OFICIO ELECTRÓNICO

ORD. N° : 783
ANT. : PROYECTO DE ROTURA Y REPOSICIÓN DE PAVIMENTOS POR INSTALACIÓN DE SERVICIOS EN AV. RADOMIRO TOMIC N° 4893, ANTOFAGASTA.
MAT. : ENVÍA OBSERVACIONES A PROYECTO DE ROTURA Y REPOSICIÓN DE PAVIMENTOS POR INSTALACIÓN DE SERVICIOS EN AV. RADOMIRO TOMIC N° 4893, ANTOFAGASTA.
ADJ. : No Hay

Antofagasta, 08 abril 2025

Figura 4

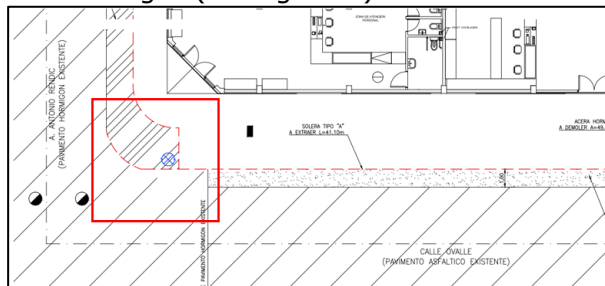
2.3. Se proyecta la reposición de calzada de asfalto por retiro de soleras en un ancho de 1 metro. Sin embargo, dicha reposición no se extiende a lo largo del tramo en que se retiran las soleras, por lo que se debe corregir. (ver figura 4)

Figura 5

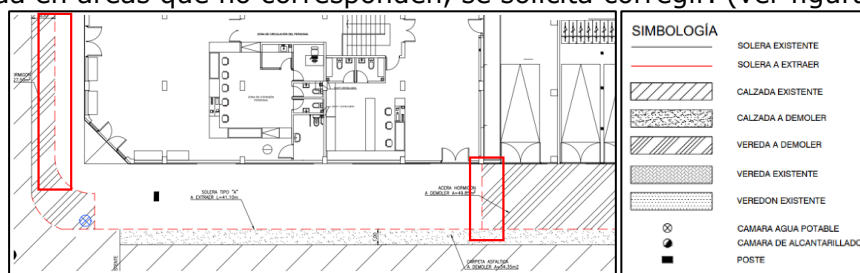
2.4. En la simbología se presenta veredón existente, sin embargo, el hatch no se visualiza en planta. Aclarar. Por otro lado, se observa la representación de solera a retirar mediante línea punteada en áreas que no corresponden, se solicita corregir. (ver figura 5)

Figura 6

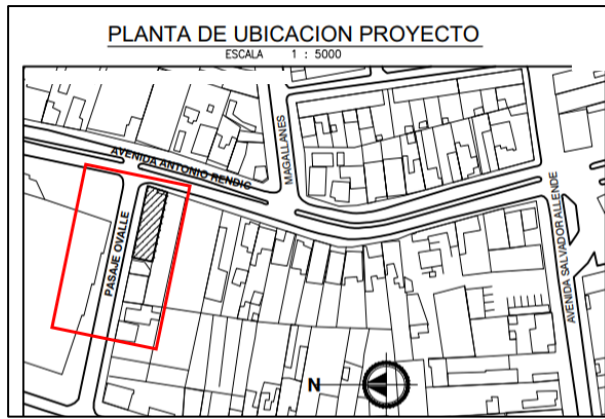
2.5. En planta de ubicación, corregir la denominación a calle Ovalle. (Ver figura 6)

Figura 8

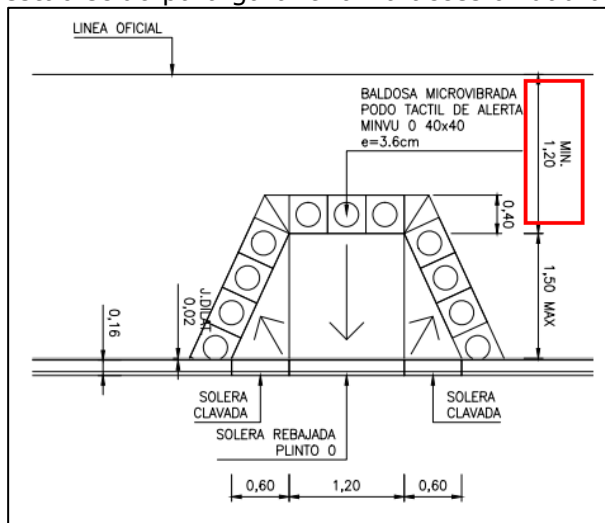
2.7. Indicar la distancia entre la bajada de minusválidos y la línea oficial, asegurando que cumpla con el mínimo establecido para garantizar la accesibilidad universal (ver figura 8).
